GEMEENTE BEUNINGEN

Datum	:	10 DEC 2020
Kenmerk	:	UI20.08353
Kenmerkcode	:	
Uw contact	:	Gijs Jansen
Telefoon	:	14 024
Onderwerp	:	Verschuiving turbine 2 Voorkeursalternatief Windpark Beuningen

N
Voorkeursalternatief
0
0,85
1,7 km
Deest
Winssen
Ewijk
Hoek
Hoeve
Bergharen
Hernen
Gem. Beuningen
Gem. Wijchen
Winssensche Veld
Ewijksche Velden
Recreatiegebied De Groene Heuvels
Waal
A50
E31
A73
N322
N847
Knp. Ewijk
Esri Nederland
Bosch & van Rijn
experts in renewable energy

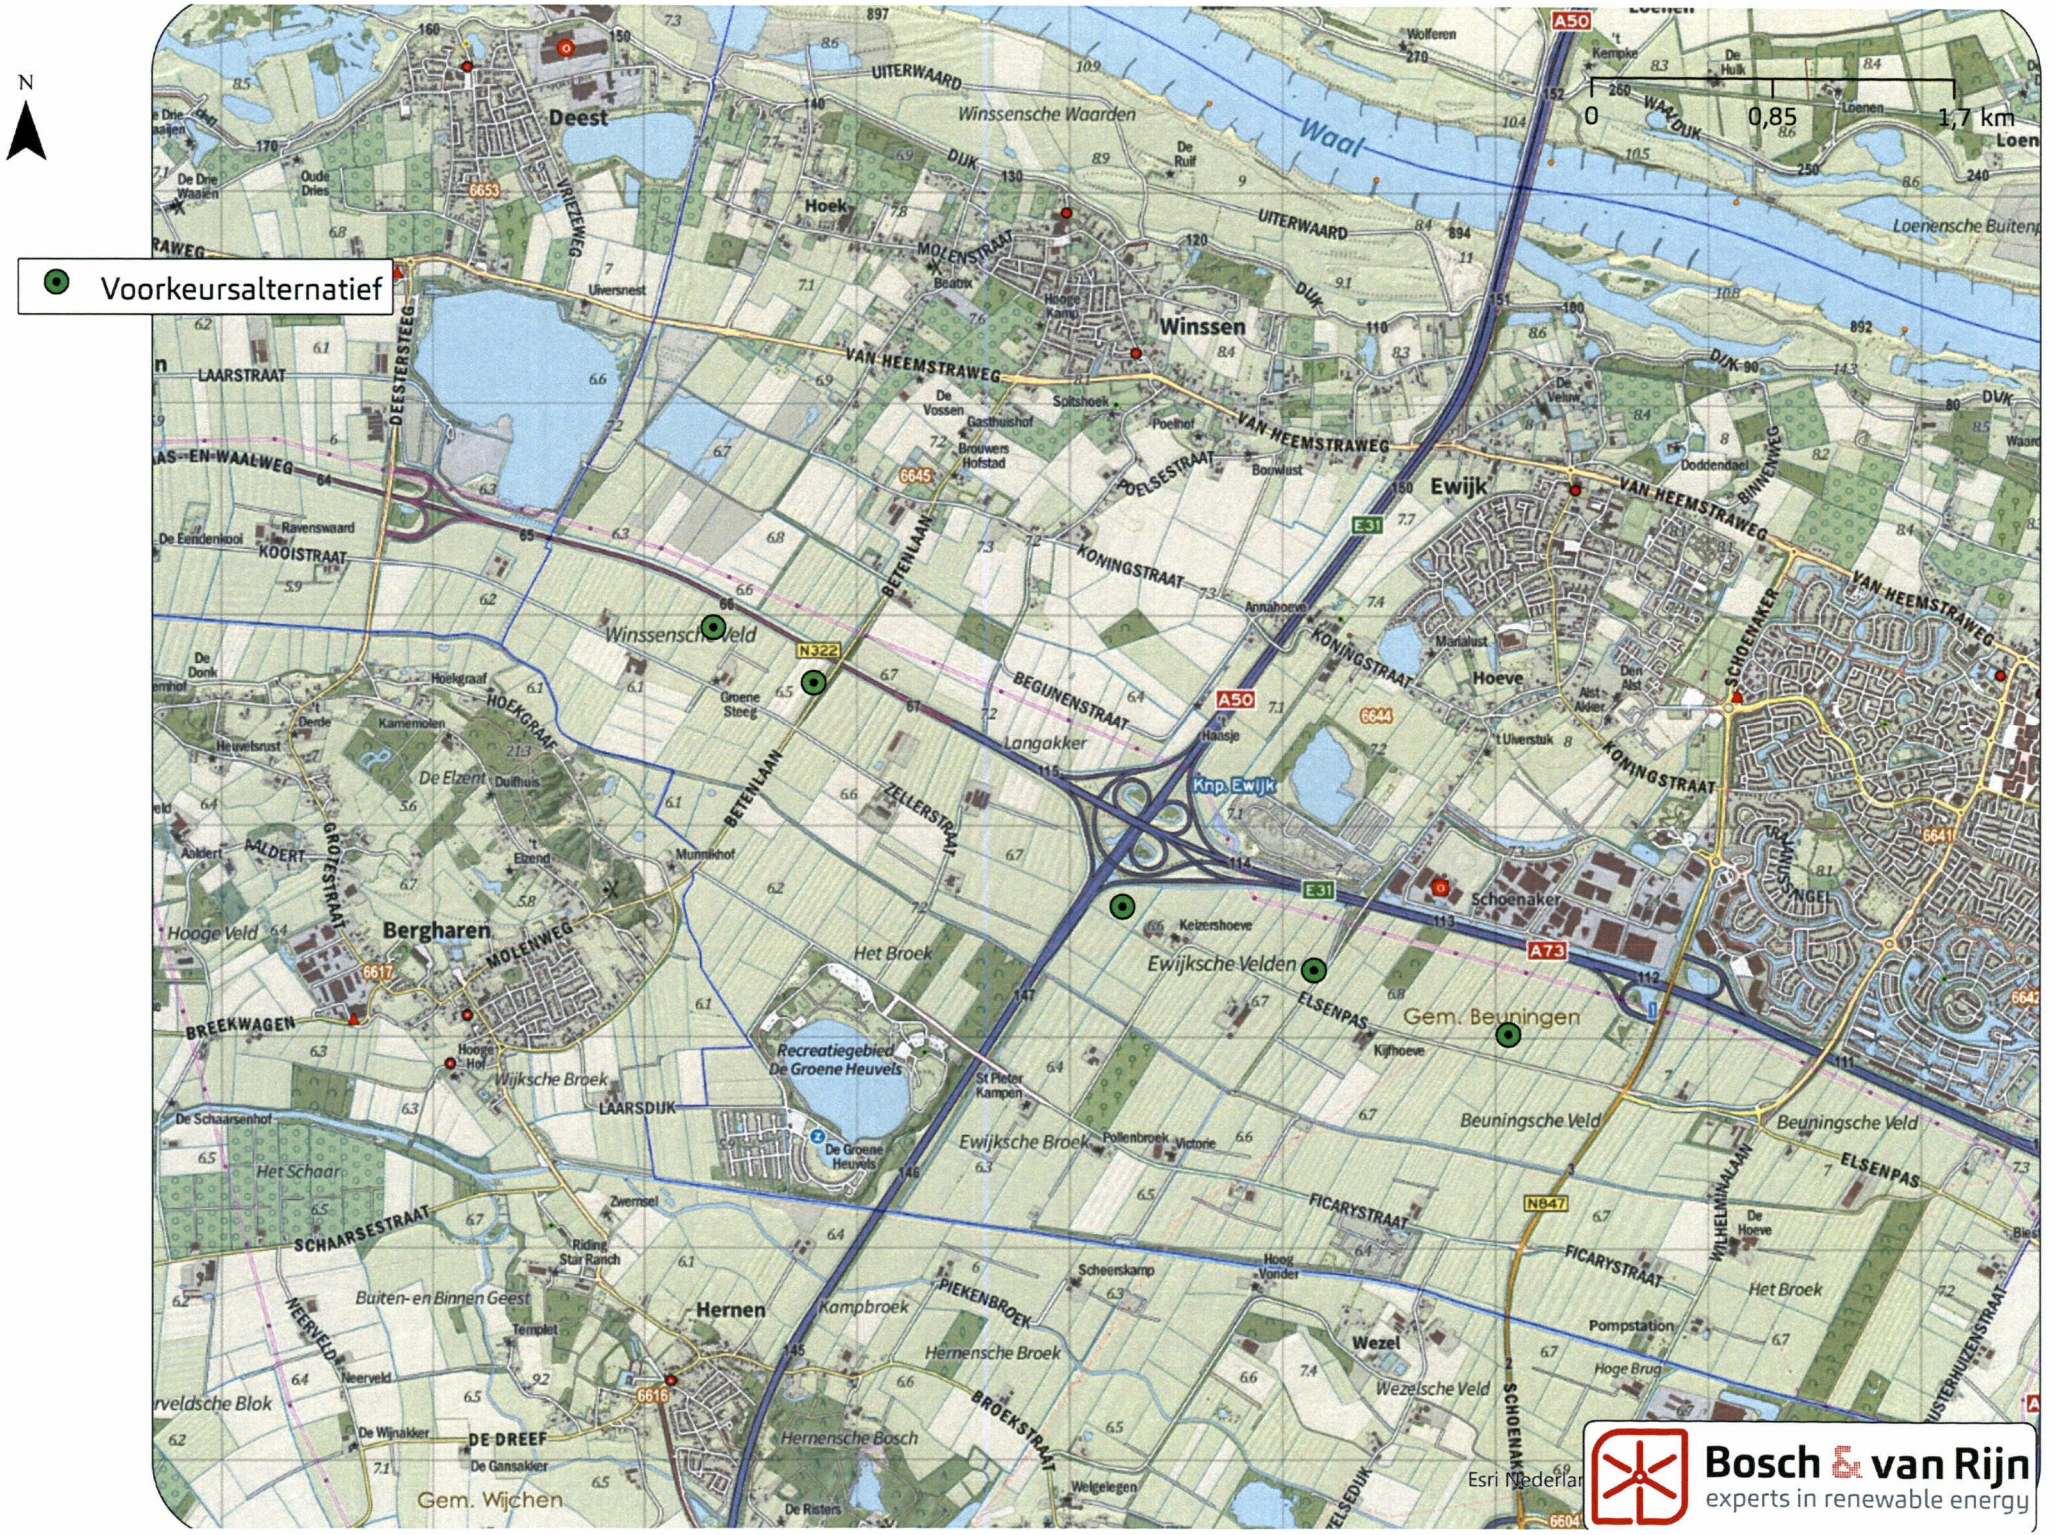
Aanleiding
Tijdens het uitwerken van de onderzoeken voor het Voorkeursalternatief is nieuwe informatie naar voren gekomen. Nabij de locatie van windturbine twee is in juni dit jaar een omgevingsvergunning afgegeven voor de activiteit bouwen. Door de mogelijke realisatie van een geluidsgevoelig object op die plek, zal de turbinelocatie niet voldoen aan de wettelijke milieunorm. Daarom is de verschuiving noodzakelijk.

Nieuwe locatie
Er waren twee mogelijke locaties die nader onderzocht zijn waarbij de locatie zoals in de bijlage de definitieve locatie is geworden. De nieuwe locatie van turbine twee verschuift 390 meter naar het westen. Dit heeft meerdere redenen.

Beschikbare gronden
Eén van de pijlers voor het samenstellen van het VKA is de medewerking van grondeigenaren om een windturbine te kunnen plaatsen. Er zijn aan de oostkant geen gronden beschikbaar om de turbine naartoe te schuiven. Daarom is gekeken naar de gronden ten westen van de oude locatie, waarbij deze locatie als haalbare naar voren is gekomen.

Milieueffecten
Daarnaast zijn door het adviesbureau de milieueffecten onderzocht voor de nieuwe locatie van windturbine twee. Hieruit blijkt dat er niet meer nadelige milieueffecten ontstaan voor nabij gelegen woningen. Voor geluid zijn er bijvoorbeeld niet meer woningen die binnen de kritische milieunorm komen te liggen.

Landschappelijke beoordeling
Ook de landschappelijke impact van de verschuiving van windturbine twee is beperkt. Voor het nieuwe VKA is een landschappelijke beoordeling gedaan. Daaruit blijkt dat de verschuiving een beperkte impact heeft op de landschappelijke beoordeling van het VKA in het MER.
